柏崎刈羽原子力発電所5号炉 審査資料	
資料番号	KK5PLM-06 改0
提出年月日	2019年7月18日

柏崎刈羽原子力発電所5号炉
審査会合における指摘事項の回答
(コンクリート構造物及び鉄骨構造物)

柏崎刈羽原子力発電所5号炉 審査会合における指摘事項の回答一覧表

図1 1981年から2018年までの潮位変化

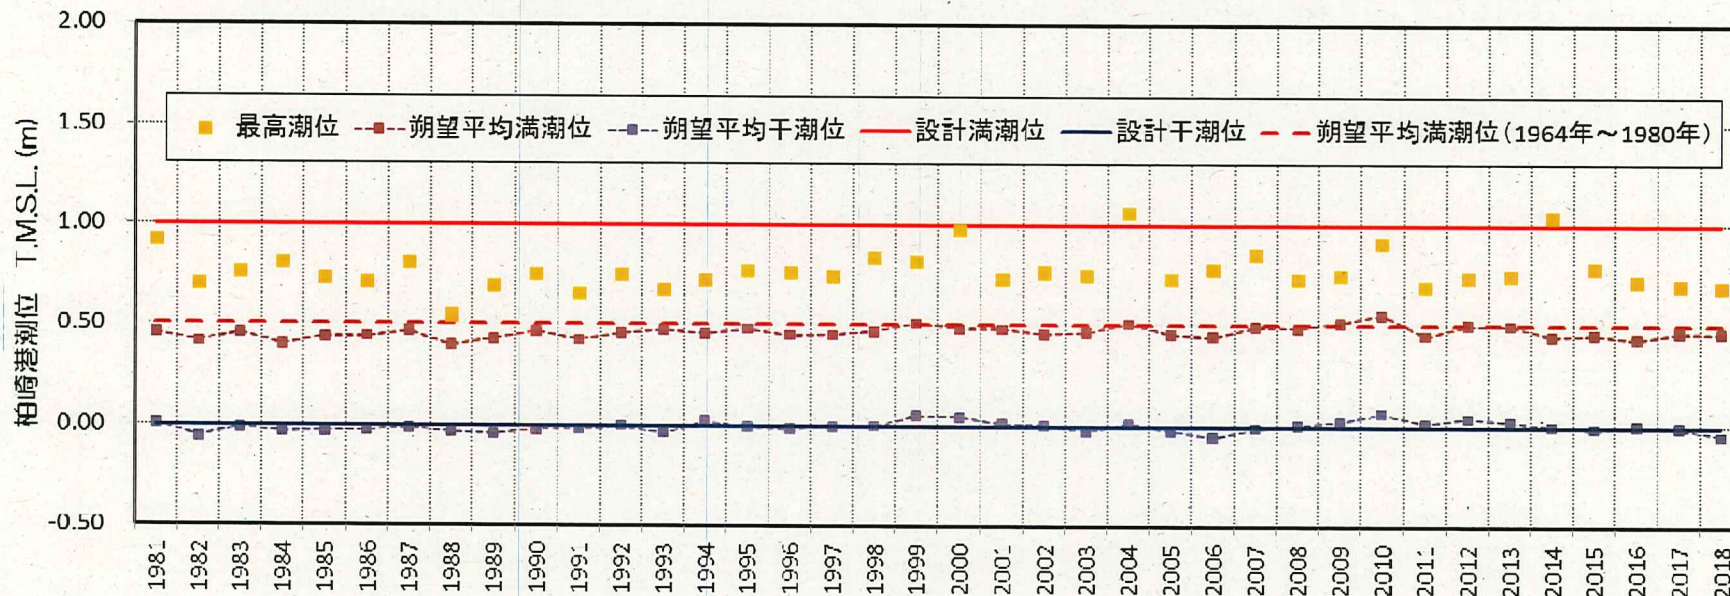
補足説明資料「コンクリート構造物及び鉄骨構造物」の別紙8の潮位変動について近年の変化傾向も踏まえた上で、現状の条件設定が問題ないことを説明すること。

1981年から2018年までの潮位変化を図1に示す。

- 1981年から2018年までの朔望平均干潮位は、設計干潮位※1とほぼ一致している。
- 1981年から2018年までの朔望平均満潮位は、1964年～1980年の朔望平均満潮位とほぼ一致している。
- 1981年から2018年までの最高潮位のうち潮位の大きいデータは、設計満潮位※2とほぼ一致している。

これらの期間での朔望平均満潮位及び干潮位の差は4～5cmであり，また，最高潮位では差がないことから別紙8の条件設定は妥当と考える。

図3 実測値の回帰状況 (タービン建屋)

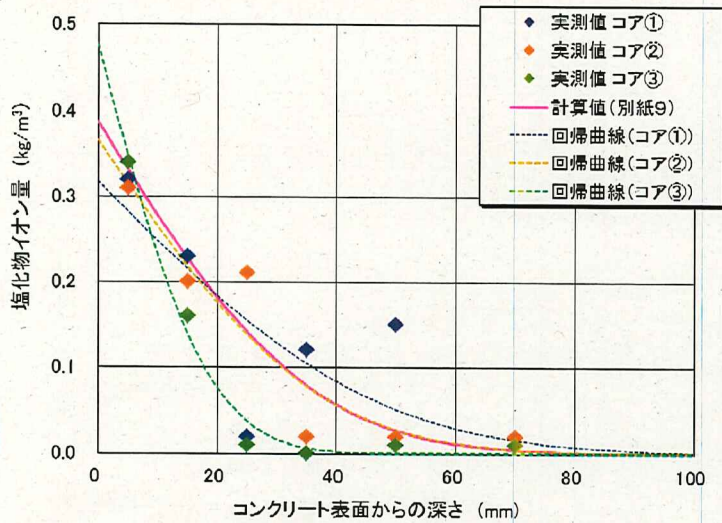
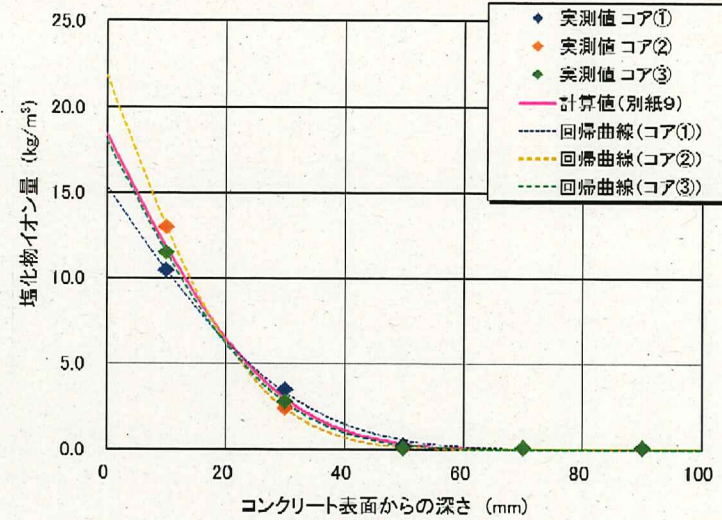
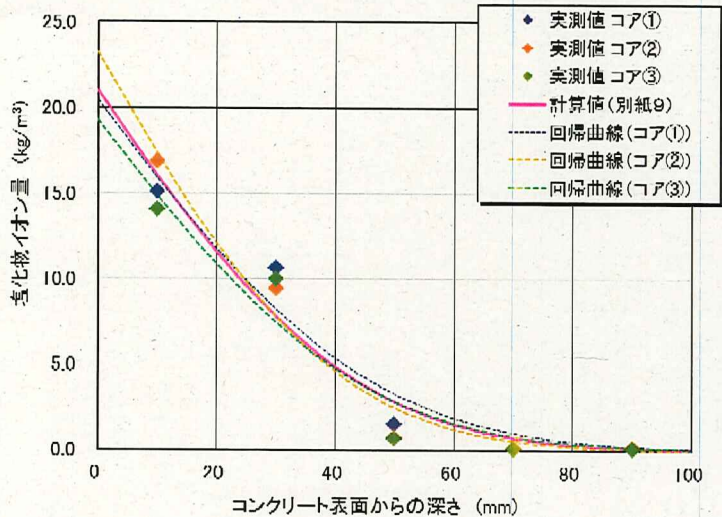
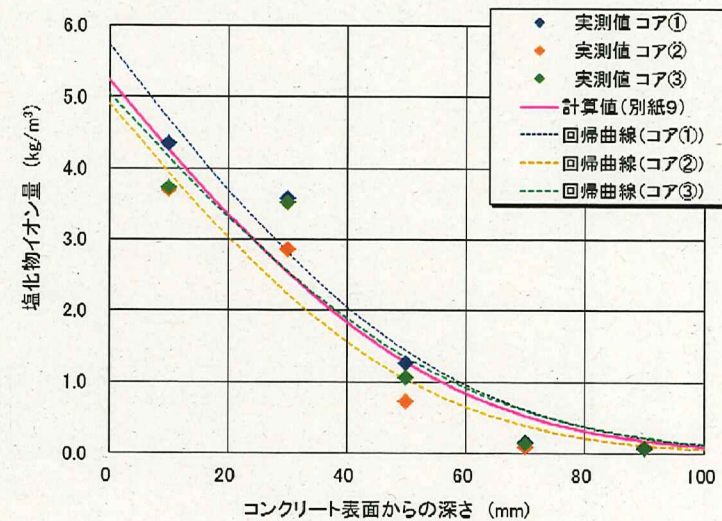
補足説明資料「コンクリート構造物及び鉄骨構造物」の別紙9での評価に用いている塩分測定データについて、回帰曲線の作成方法、データの扱い、棄却データの選定について、考え方を説明すること。

- ②各コアの実測値に対する塩分浸透パラメータを算定し、調査箇所ごとにコア3本の塩分浸透パラメータの平均値を求め、塩分浸透における腐食減量の算定に用いる。

各コアの実測値から得られた塩分浸透パラメータとコア3本の塩分浸透パラメータの平均値を表2に示す。また、コアからのデータ採取方法例を図2に、各コアの実測値から得られた塩分浸透パラメータによる回帰状況とコア3本の塩分浸透パラメータの平均値による回帰状況を比較した結果を図3～図6に示す。
